**MUNICIPIO DE CAMINHA**  
**ECOVIA CAMINHA-ÂNCORA | TROÇO DE CRISTELO**

**MEMÓRIA DESCRITIVA E JUSTIFICATIVA – ADITAMENTO EM RESPOSTA AOS  
PARECERES RECEBIDOS**

LOCALIZAÇÃO: Cristelo  
REQUERENTE: Câmara Municipal de Caminha  
TIPO DE OBRA: Arranjo Urbanístico  
DATA: 09/08/2019  
**ÍNDICE:**

Figura - Passadeira existente a Norte com a localização de 2 colunas OMNIFLOW 70 com 8,0m de altura.

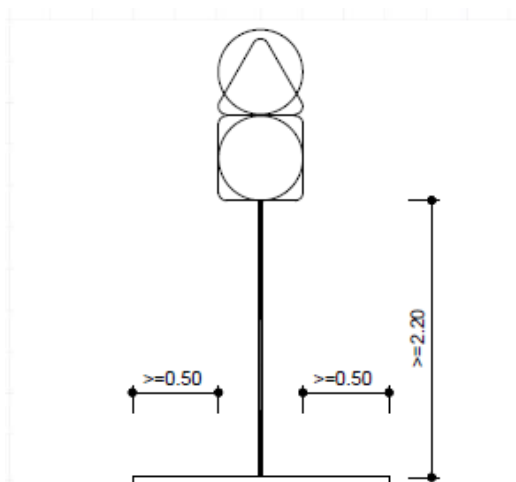
- Memória descritiva específica dos trabalhos a executar na zona da jurisdição da IP,SA (EN13 e Ferrovia);
- Planta de implantação abrangendo, no mínimo, um círculo com raio de 150 centrado na rotunda, bem como a Ferrovia, incluindo todos os componentes da EN, nomeadamente, eixo, linha de guia, limite do pavimento, valeta, taludes, guardas de segurança, vedações, acessos, sinalização, etc.;
- Perfil transversal da EN 13, existente e proposta na zona de atravessamento da EN13.:

Os trabalhos a executar na área de servidão rodoviárias, referem-se à colocação de 2 sinais de código H7 com LEDs do tipo vertical a indicar “passagem de peões”, a respeitar as distâncias normalizadas (não inferior a 2,20m), sinalização horizontal do tipo M11, barra de paragem M8 e balizadores/pilaretes na ciclovía, para obrigar os ciclistas a atravessar com a bicicleta na mão, distanciados a 90cm.

Estão previstos trabalhos de fresagem e repavimentação na zona da passadeira para instalar a cablagem de fibra ótica para a sinalização. A iluminação da passadeira e os 2 focos contínuos acendem com o sensor de aproximação de peões e/ou velocípedes.

Serão colocadas 2 colunas de iluminação em cada uma das passadeiras existentes do tipo inteligente do tipo OMNILED 70 a 8,0m de altura, com recurso a energias renováveis.
